改善箇所説明図

リヤドア外側ハンドル

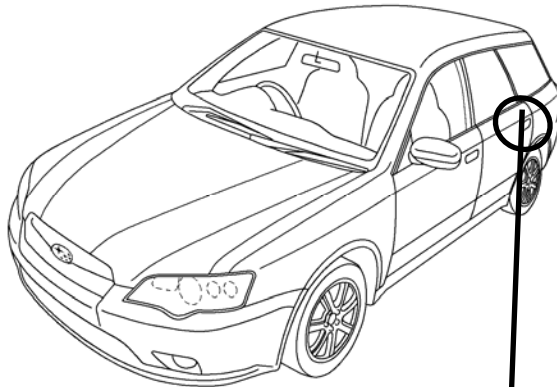
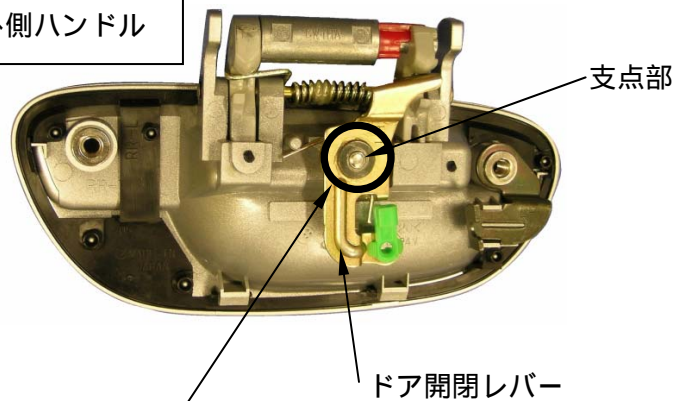
基準不適合発生箇所

リヤドア外側ハンドルのドア開閉レバーの支点部にかしめ不良のものがあるため、ドアを閉めた際に当該レバーが完全に戻らずラッチが確実に固定されていないものがある。そのため、走行中の振動等によりラッチがストライカから外れ、最悪の場合、走行中にドアが開くおそれがある。

全車両、当該レバーの作動を点検し正常に作動しないものは、良品のリヤドア外側ハンドル一式と交換する。

リヤドアロックのラッチに黒ペイントを塗布する。
